COMMISSION ROYALE DES MONUMENTS ET DES SITES  
KONINKLIJKE COMMISSIE VOOR MONUMENTEN EN LANDSCHAPPEN

Réf. CRMS : AA/MB/FRT40018\_652\_Espaces\_publics\_Coeur\_de\_Forest Bruxelles, le 3 avril 2020  
Annexe : 1 dossier

Objet : FOREST. Espaces publics du cœur de Forest - EPCF  
Demande d'avis de principe sur l'avant-projet d'aménagement.

### Avis de principe de la CRMS

Ci-dessus : profil de voirie et emplacement des arceaux vélos. Images tirées du dossier.

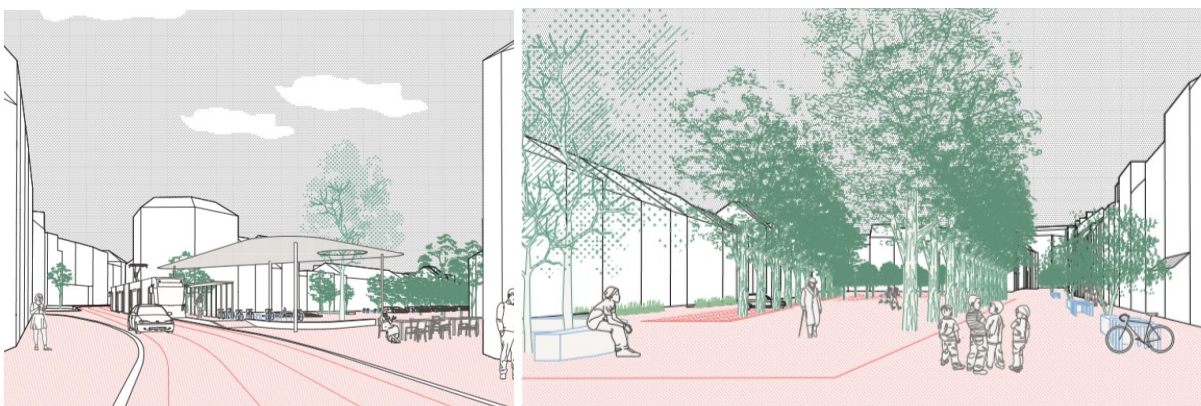
La CRMS recommande pour la construction des bordures de zones 30, d'opter pour de la pierre bleue, naturelle, noble et résistante plutôt que du béton.

L'emplacement des arceaux pour stationnement des vélos devrait être revu car ces derniers sont prévus en face des jardins de l'abbaye, dans la perspective de l'hôtel communal. De surcroît, ils perturbent le cheminement des piétons souhaitant se rendre aux jardins depuis l'arrêt de tram.

Vue sur le muret surmonté de ferronneries en face de l'Hôtel Communal pouvant servir de « support » à un auvent construit sur mesure à cet emplacement si particulier. Image Google Street View © Google Inc.

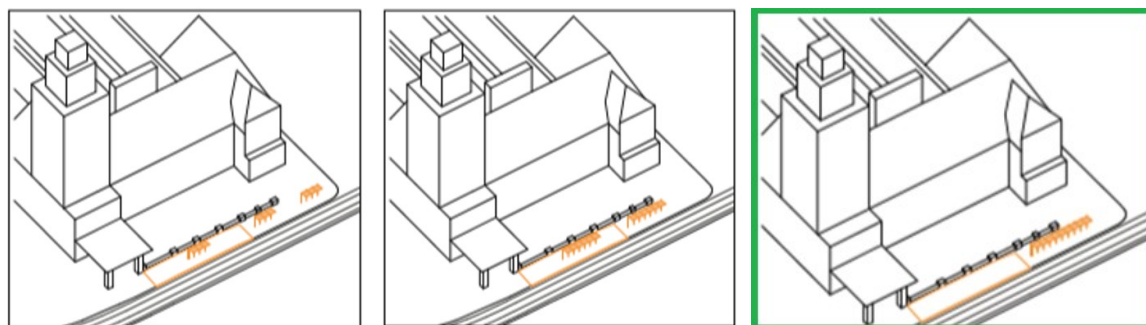
Concernant la partie située devant l'hôtel communal la CRMS juge l'impact de la mise en œuvre d'un nouvel auvent (pour répondre aux demandes de la STIB) très dévalorisant pour l'hôtel communal. Elle a déjà invité à réfléchir à l'usage de l'auvent existant au droit de l'Entrée d'Honneur. Mais il lui a été répondu que celui-ci n'était pas suffisant. La CRMS n'est pas convaincue que cette option ne peut pas être poursuivie ou intégrée et invite à ne pas l'abandonner : elle permettrait probablement de réduire la longueur du nouvel auvent (9 modules selon les dessins de l'auteur de projet ; par comparaison celui situé à côté de l'entrée de Musées Royaux des Beaux-Arts, rue de la Régence, fait 3 modules ; ceux situés Porte Louise, 12 modules).

Dans tous les cas, la CRMS demande de veiller à conserver la hiérarchie des auvents, celui de l'entrée d'honneur devant primer. Elle invite à concevoir et dessiner un auvent sur mesure (qui s'inscrit et s'intègre à l'architecture de l'Hôtel Communal et à réfléchir à le combiner au muret en pierre bleue (surmonté de ferronneries) qui se développe en continuité de l'auvent de l'Entrée d'Honneur. Elle Cette formule présenterait l'avantage d'offrir une cohérence dans le traitement des ouvrages liés à l'Hôtel communal et permettrait de simplifier les jonctions entre les différents éléments existants (muret, aubette, circulation/voiries, plans inclinés, revêtements de sol).

S'il est **démontré** que cela est réellement impossible, la CRMS recommande l'utilisation d'un modèle « Horta », une mise en peinture de couleur sombre similaire aux châssis de l'Hôtel Communal, aucune paroi latérale pleine et aucun dispositif publicitaire. Elle réfère à l'exemple de l'auvette placée devant les Musées Royaux des Beaux-Arts. Vu le contexte du bâtiment classé, la discrétion et l'intégration des installations est un impératif.
